Mission régionale d'autorité environnementale

**Avis délibéré en date du 8 novembre 2018
de la Mission régionale d'autorité environnementale d'Île-de-France
sur le projet géothermique
de la communauté d'agglomération Paris-Vallée de la Marne
à Champs-sur-Marne (77)**

Illustration n° 2 : environnement du site (source : étude d'impact)

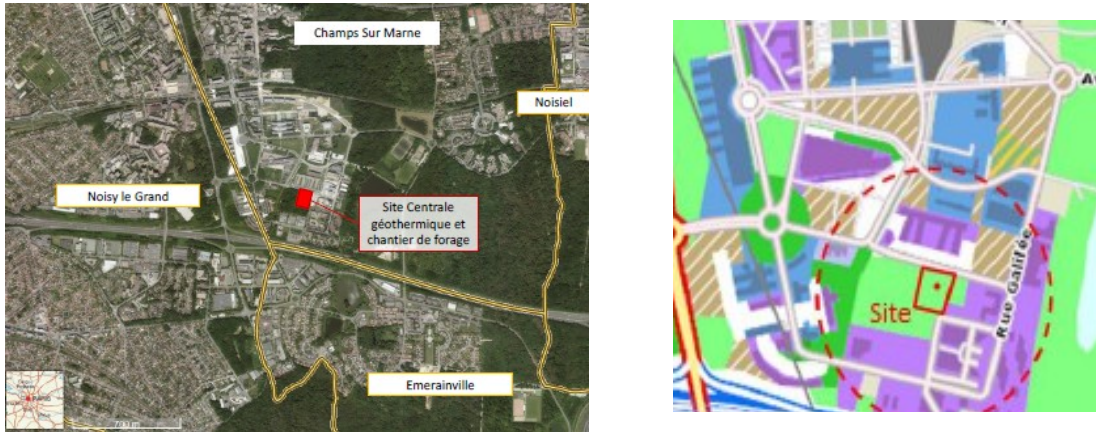
Dans le rayon de 150 m à partir du forage se trouvent des entreprises. La carte du dossier ne recense pas d'usage sensible (école, crèche...), dans ce rayon, mais la résidence étudiante l'Europe qui compte plusieurs étages avec des vues directes sur le chantier à moins de 50 m.

Illustration n° 5 : coupe des forages (en bleu, aquifères traversés)

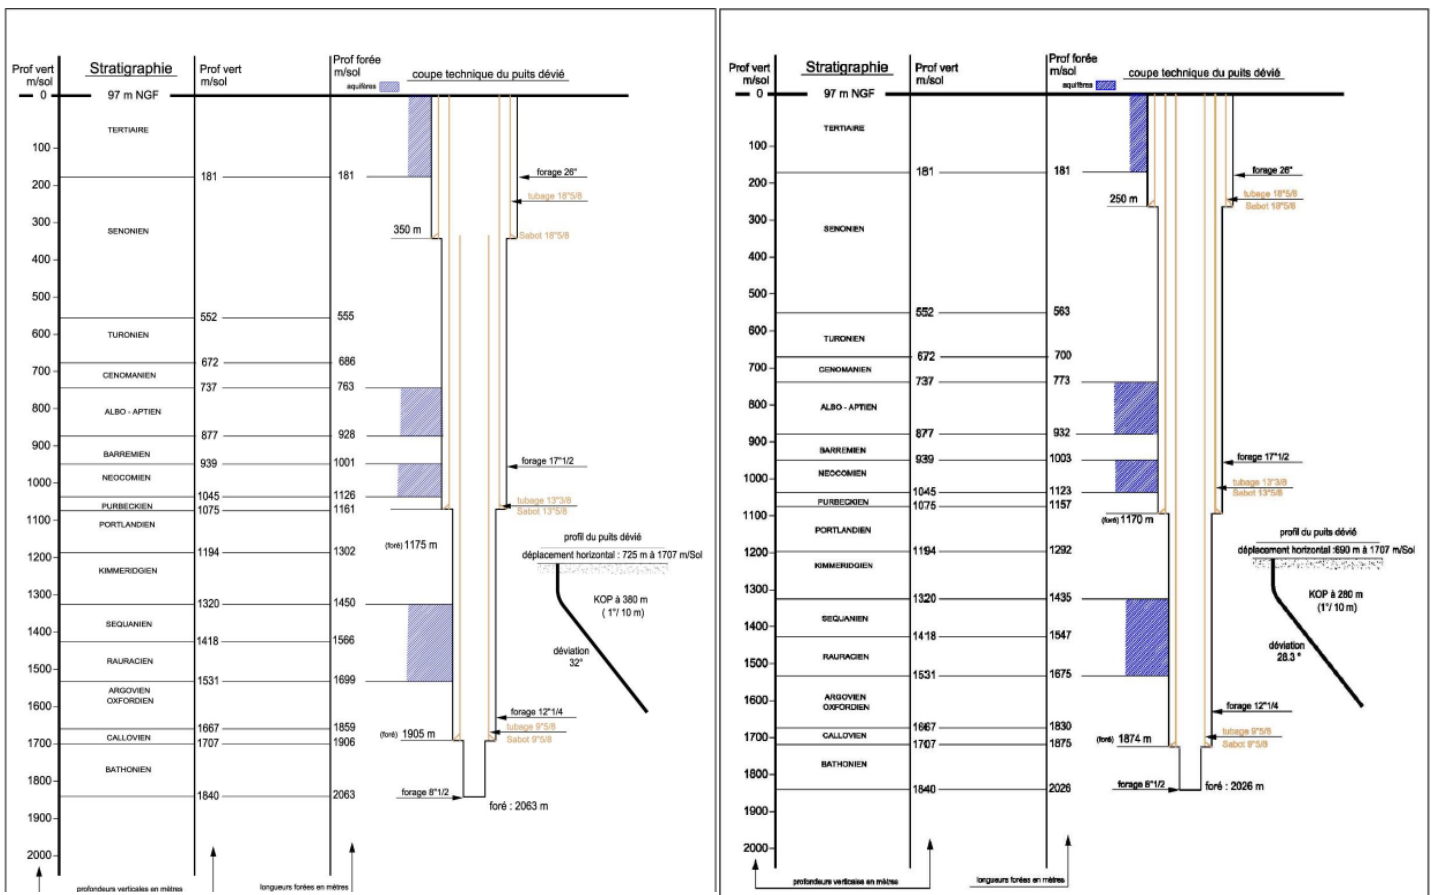
Selon le pétitionnaire, la conception des puits (double cuvelage et double cimentation en traversée des aquifères), (cf la coupe des deux forages), permet d'assurer une étanchéité des puits limitant le risque de contamination (voir coupe des forages). De plus, les forages seront équipés de tubages permanents en acier, cimentés sur toute leur hauteur, interdisant toute communication des aquifères entre eux.

Illustration n°6 : valuation des niveaux sonores présentés dans le dossier

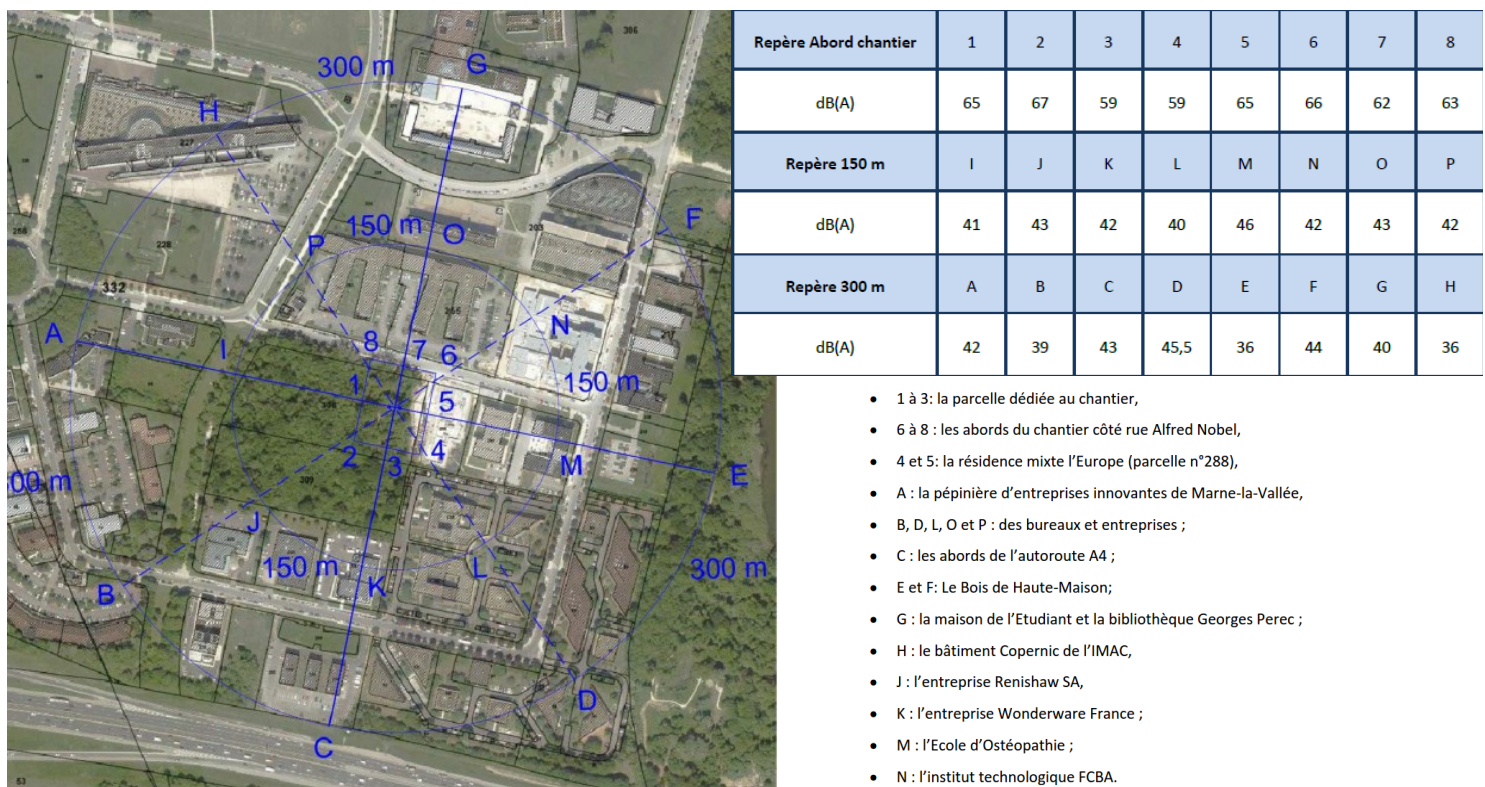
En considérant un chantier similaire, le dossier présente une carte des niveaux sonores liés au forage autour du site. Sans toutefois préjuger des effets propres à chaque chantier (topographie, conditions météorologiques...), l'analyse des résultats montre que les niveaux sonores, en limite du chantier, sont compris entre 59 et 67 dB(A). A 150 mètres de la machine de forage, le bruit émis par le chantier est de l'ordre de 40 à 46 dB(A) ce qui, selon l'étude d'impact, correspond approximativement au bruit perçu depuis une fenêtre sur rue calme.

La MRAe observe que dans l'étude d'impact, le maître d'ouvrage ne s'engage pas sur la mise en œuvre de ces mesures, ni ne présente de critère ou de seuil qui déclencherait leur mise en œuvre. Le voisinage immédiat entre le chantier qui fonctionnera en continu et une résidence étudiante doit pour la MRAe faire l'objet d'une attention particulière, sauf si le chantier se déroule durant les vacances universitaires.

La Mrae constate que la présentation de l'étude sur les niveaux sonores ne mentionne pas si les niveaux de bruit présentés prennent en compte ou non le niveau sonore ambiant initial (avant travaux)¹².

Au regard des niveaux de bruit initiaux indiqués dans le dossier (entre 65 dB et 70 dB) aux abords du site, il semble que cela ne soit pas le cas. Les niveaux sonores évalués pour la phase de travaux sont en effet inférieurs à ce niveau initial.

- ***par une évaluation du niveau de bruit ambiant aux abords du site durant le chantier, de jour et de nuit, en particulier en fin de semaine ;***
- ***par la présentation des mesures qui seront mises en œuvre pour réduire le bruit perçu dans la résidence étudiante jouxtant le chantier.***

Illustration n° 7 : impact hydraulique du projet en exploitation sur les installations de géothermie voisines

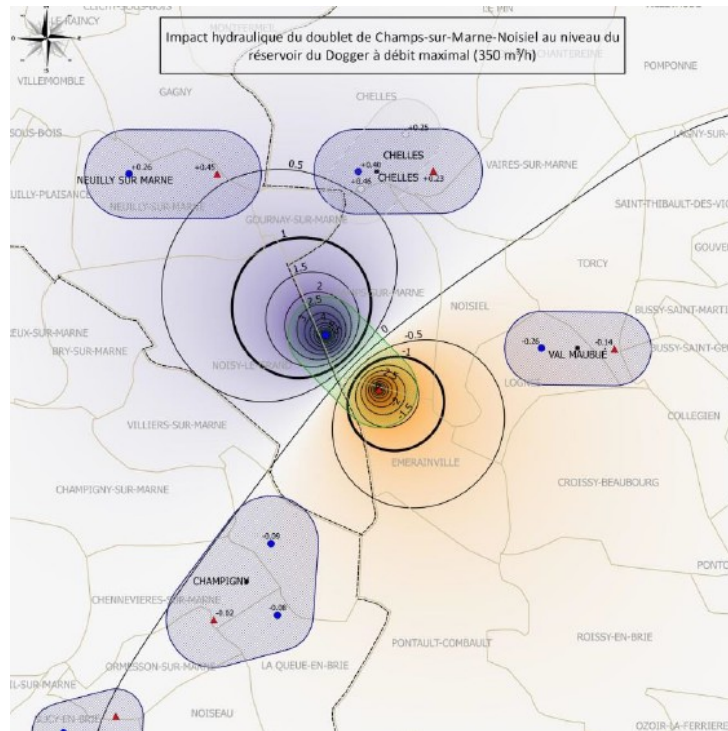
Le pétitionnaire a réalisé une modélisation de l'impact hydraulique de l'exploitation du doublet de géothermie projeté. L'exploitation peut en effet créer une baisse du niveau piézométrique de la nappe du Dogger au niveau du puits producteur (prélèvement d'eau) et une augmentation du niveau piézométrique au niveau du puits injecteur. De cette modélisation, il résulte que l'impact de l'exploitation sera très faible sur les installations de géothermie voisine (cf carte reproduite ci après – illustration n°7).

L'impact de l'installation en exploitation sur les installations géothermiques au Dogger est bien développé et permet d'apprécier le faible impact de l'installation sur ses voisins.
